Referat fra møtet mellom Sameiet Årvolltoppen og JM

Dato: 30.01.2019

Bilde 4. Samme som foregående.

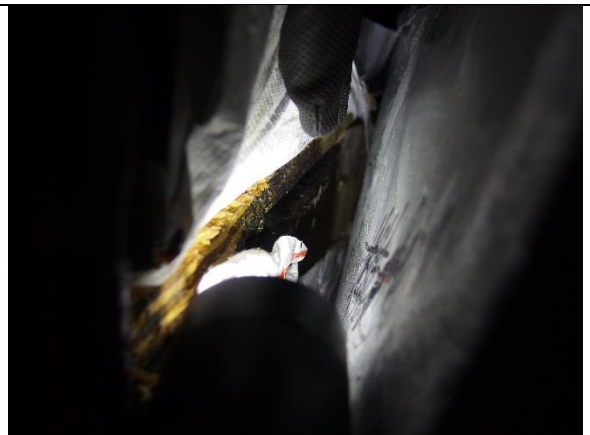
Fotografier dokumenterer uvanlig utførelse av arbeid.

Bilde 3. Feil i vindtettsjikk mv. parapet (Årvollveien 70).

JM enig i at sameiet har en god nok konkret grunn for å be om dokumentasjon for det aktuelle forholdet.
